IZMJENE I DOPUNE PPUG METKOVIĆA

Izvešće o javnoj raspravi

D5 - osnovoškolska i srednjoškolska (fotografija u prilogu) nije moguća gradnja predmetnih građevina iz sljedećih razloga:

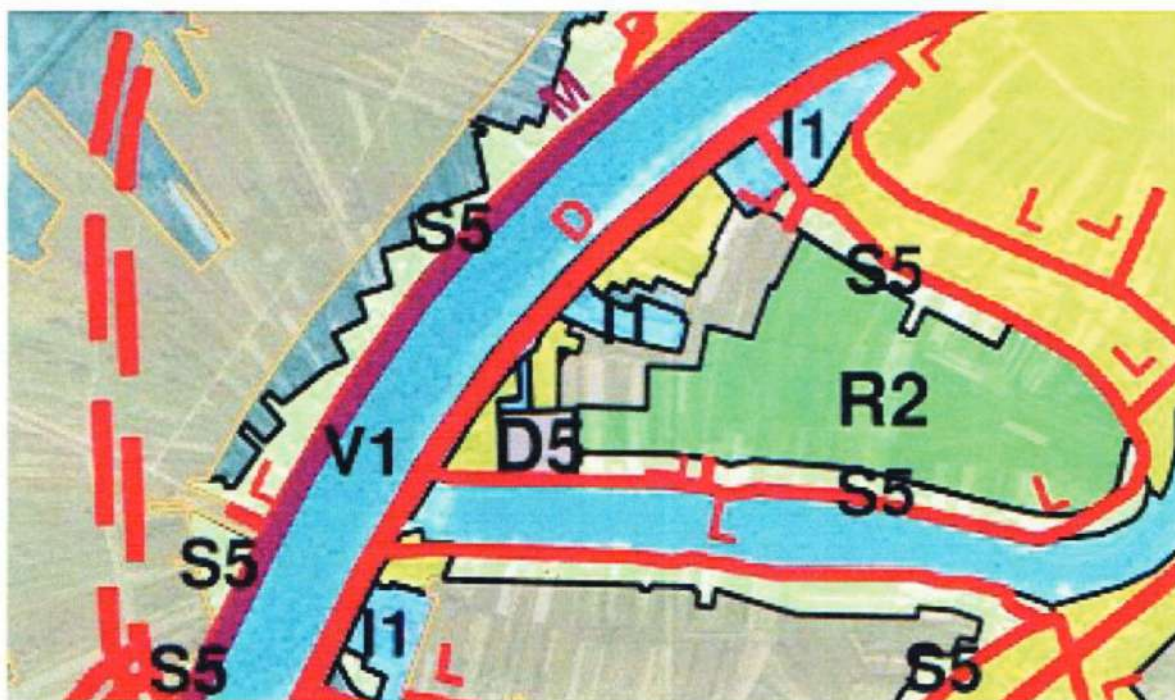
1. Lokalna prometnica kojom se pristupa zoni D5 nema potrebnu širinu (5.0+1.6m)
2. Kriterij u kojem najmanja površina građevne čestice iznosi 25-50 m² po učeniku nije jasno definiran.

- omogućiti način spajanja zone D5 na postojeću prometnicu
- minimalnu površinu građevne čestice definirati sukladno važećem Normativu dimenzioniranja prostora Osnovnih škola u RH iz 2022. godine.

Prihvaćanje primjedbe zahtijevalo bi ponavljanje javne rasprave sukladno članku 104. Zakona o prostornom uređenju. Ponavljanjem javne rasprave, postupak izrade Plana produžio bi se do te mjere da bi se ugrozila realizacija strateškog projekta Grada - izgradnja škole, zbog kojeg su ove Izmjene i dopune Plana primarno i pokrenute. Također, ugrozilo bi se i ispunjenje ugovorne obveze u okviru javnog Poziva Izrada prostornog plana nove generacije putem elektroničkog sustava „ePlanovi“, obzirom da je izrada Plana financirana je iz Nacionalnog plana oporavka i otpornosti 2021.-2026. (NPOO). Podnositelju se predlaže da podnese zahtjev za iduće izmjene i dopune Plana.

Povijesna graditeljska cjelina naselja Metković

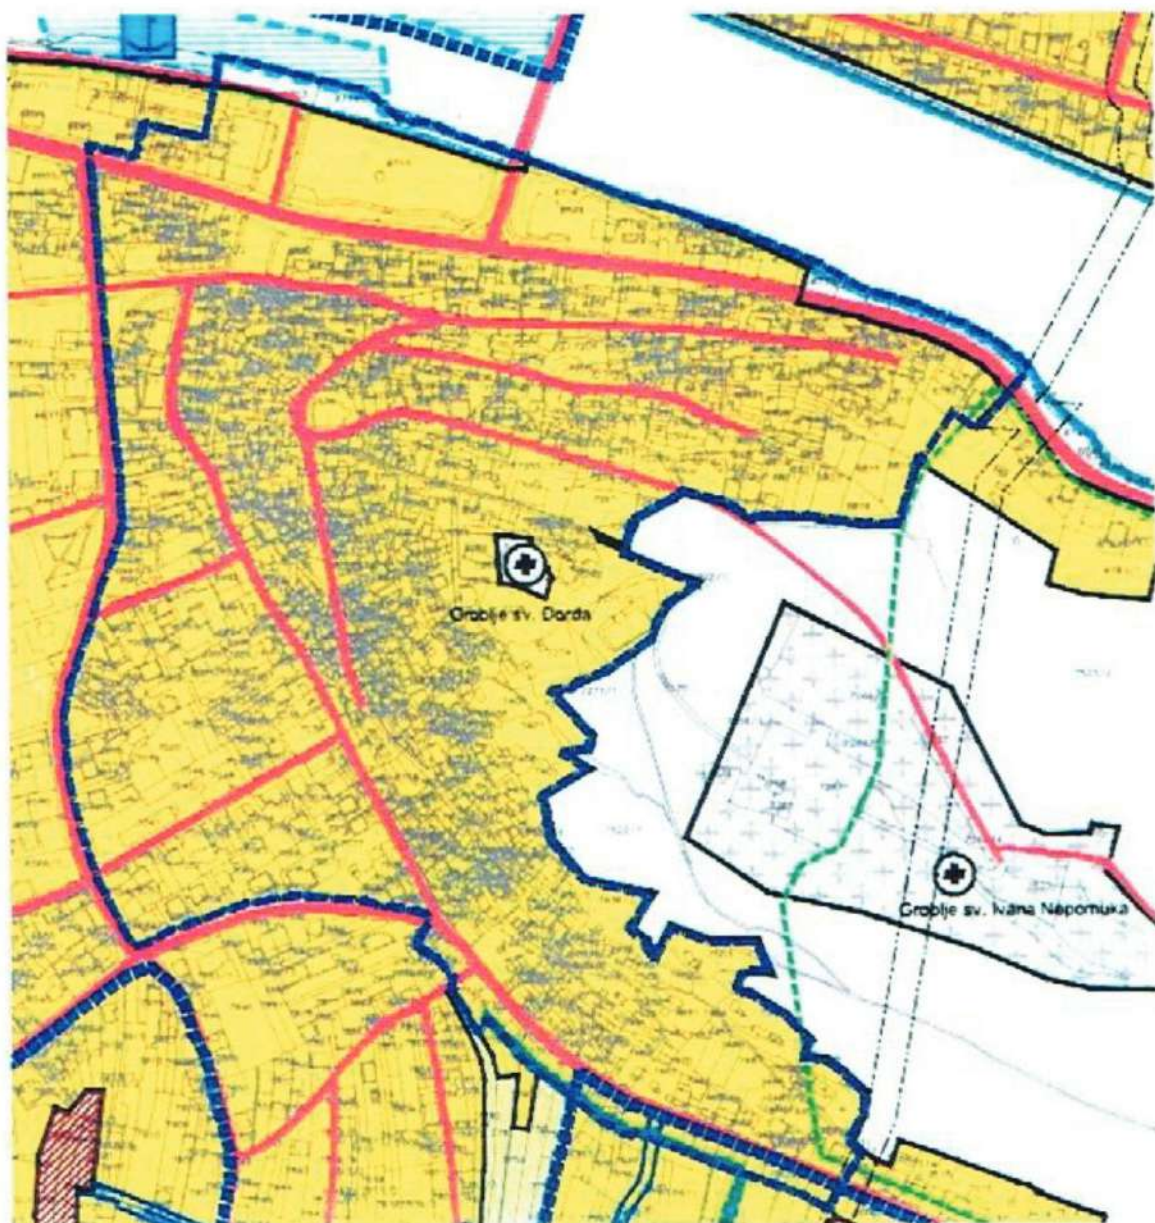
Označen je dio starog dijela naselja Metković kao povijesna graditeljska cjelina naselja Metković

Označeni dio predstavlja povijesnu graditeljsku cjelinu – stari dio grada Metkovića.

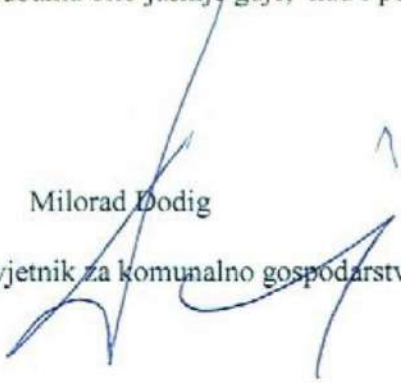
Iz ovako formuliranog teksta nije dokraja razvidno je li moguće graditi novu građevinu u ovoj zoni na zatečenim parcelama koja ne udovoljavaju površini ali je **moguće izgraditi funkcionalnu građevinu koja se uklapa u parametre okolnih građevina. (izgrađenost, visina, insolacija, pristup, udaljenost itd .**

Predlažem da se jasnije i bez dvojbenih tumačenja omogući nova gradnja u ovim džepovima.

Prijedlog

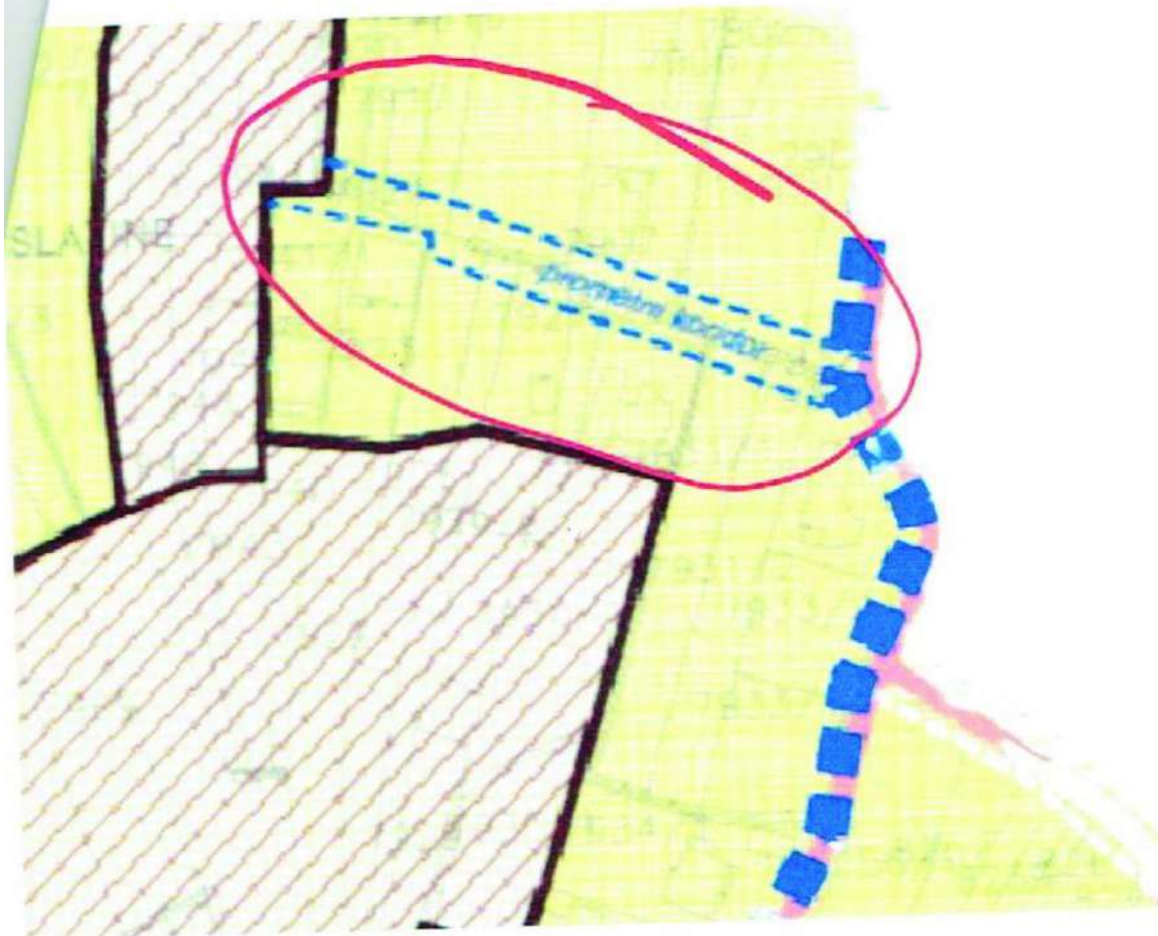
Prometnica je preuska i u Slatinama kao i uz ovu prometnicu je potrebno praviti nogostupe, a ne dozvoljavati gradnju stambenih i višestambenih objekata bez obveze pravljenja nogostupa.

Grad se treba širiti planski i hortikulturno i sa minimumom poštovanja i obveze Grada za sigurnost prema pješacima i djeci.

Kada auto udari na takvoj prometnici dijete, tko odgovara što dijete nema nogostup?
Dva auta se normalno ne mogu mimoći cijelom dužinom od Platana pa do planiranog proširenja Ducinovci 1.

Predmetna prometnica planirana je s koridorom od 7 m, kako bi se rezervirao prostor i spriječilo daljnje smanjenje širine ulice. Za cijeli neuređeni dio građevinskog područja naselja Metković - Dučinovci određena je obveza izrade urbanističkog plana uređenja koji će odrediti sve prometne površine i ostalu infrastrukturu i bez kojeg nije moguće graditi na predmetnom području.

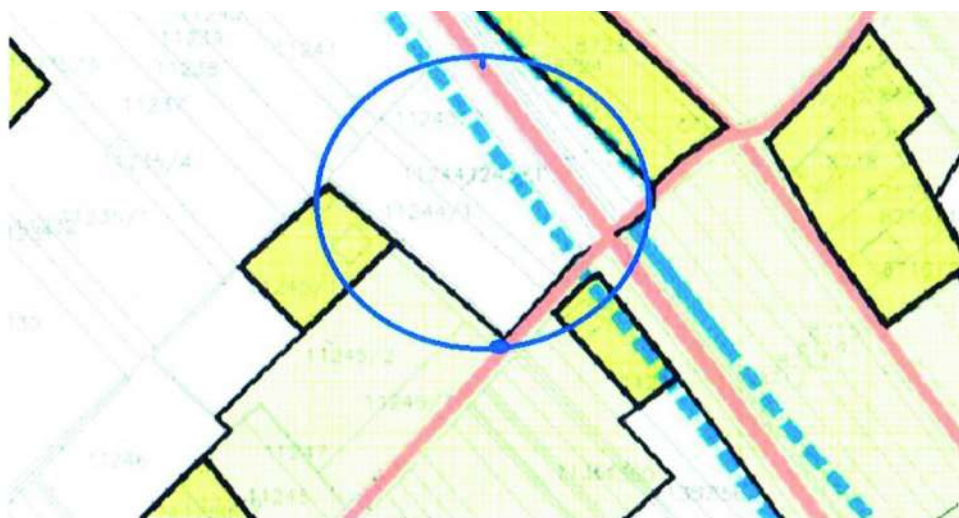
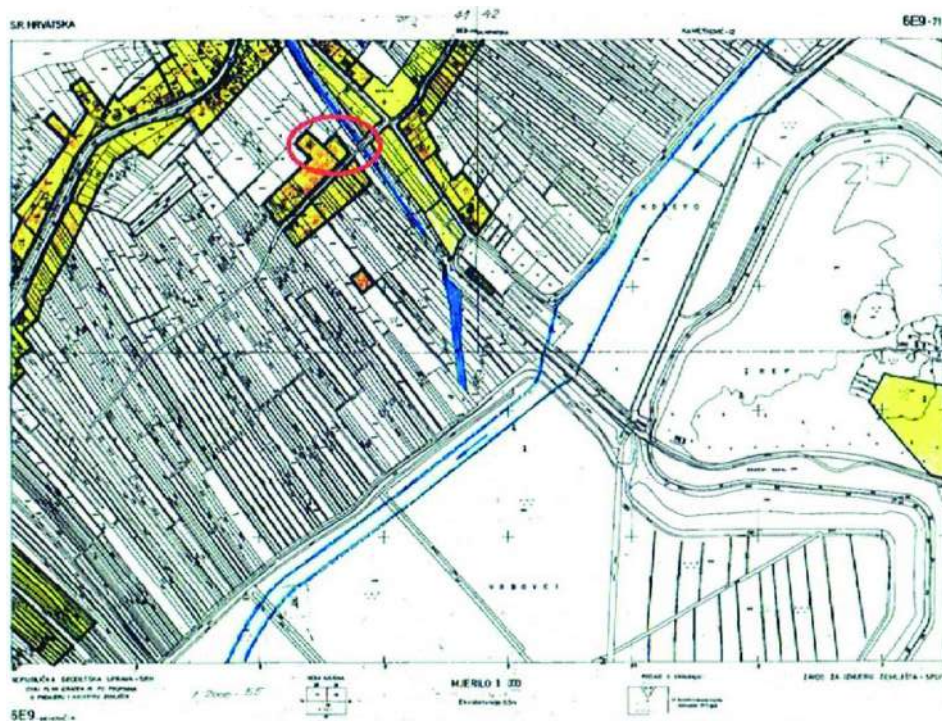
Propustom- previdom u Izmjenama i dopunama PPU-a grada Metkovića k.č.11244/ i k.č. 11244/2 ispuštene su, odnosno brisane u grafičkom prilogu PPU-a donešenoga 25. veljače 2015. godine (N.G. 1/15).

Molim da ispravite propust i uvrstite predmetne čestice u građevno područje u kojem su i bile. Napominjem, sjeverna granica k.č.11244/ i k.č. 11244/2 treba biti definirana na način da bude usporedna sa sjevernom granicom susjedne k.č. 11245/1.

Podnositelju je u sklopu posebne obavijesti poslana tablica sa prikazom širenja građevinskog područja. Građevinsko područje naselja se ovim izmjenama i dopunama Plana proširilo na samo nekoliko mjesta obuhvaćajući čestice u privatnom vlasništvu sa postojećim građevinama. Ovim Planom nisu se određivale površine za sunčane elektrane. Gradnja izvan građevinskog područja nije predmet ovih Izmjena i dopuna Plana.
